DIRECTIVA DE AERONAVEGABILIDAD

DA. 01.12.02 ANTONOV

ASUNTO: Descripción Técnica (Manual de Explotación Técnica) – sistema hidráulico – circuito de despliegue y repliegue de los flaps – enmienda del texto.

БОЛЕТЕНЬ № 1372-БЭ-Г
Самолеты Ан-24, Ан-26, Ан-30

Заклад № 2
к рис. 189 то смонтировать АН-26 (включая насос АН-151)

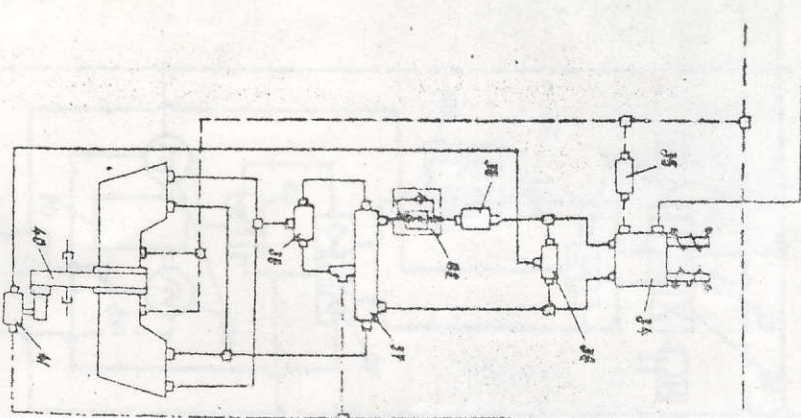
В принципиальной схеме гидравлической системы (рис. 129, вклейка перед стр. 121) изменяется сеть выпуска-уборки закрылков согласно вкл. № 2; в подтекстовке вводится "106-дроссель 24-5669-0".

Р ДНО. 131 Т0 ОБМОЛЕТА АН-24 (БЕЛЫЙ ПОРОХ ГРД. 127)
 Р ДНО. 1, 29.00.00 ГРД. 3/4 Р0 ОБМОЛЕТА АН-30

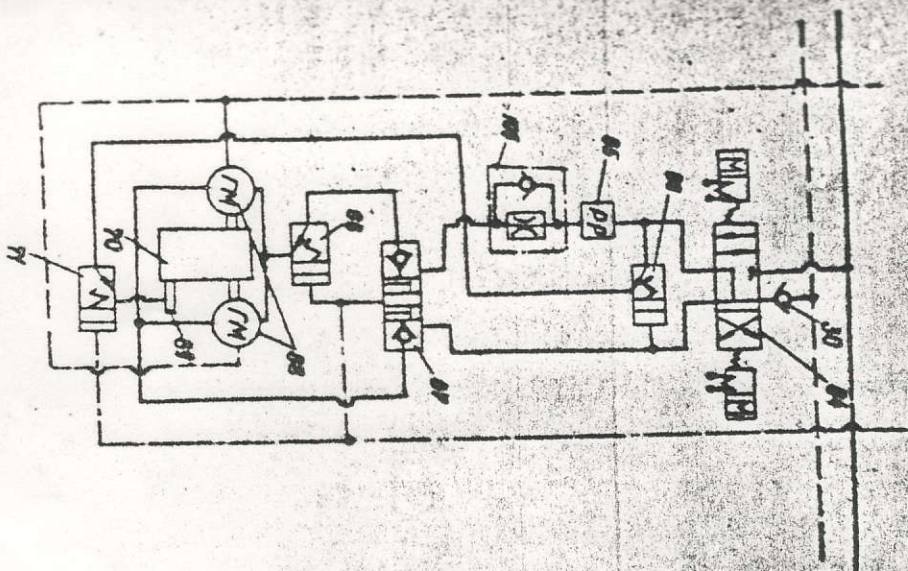
В принципиальной схеме гидравлической системы (рис. 131, вклейка перед стр. 127) изменяется сеть уборки-выпуска закрылков согласно вкл. № 1; в подтекстовке вводится "В2-дроссель 24-5669-0".

рис. 29.00.00 стр. 3/4) изменяется сеть выпуска-уборки закрылков согласно схеме в 1: в подтекстовом вводится "В2. Дроссель 24-6669-0".

Рис. 8 изменяется следующим образом в 1.
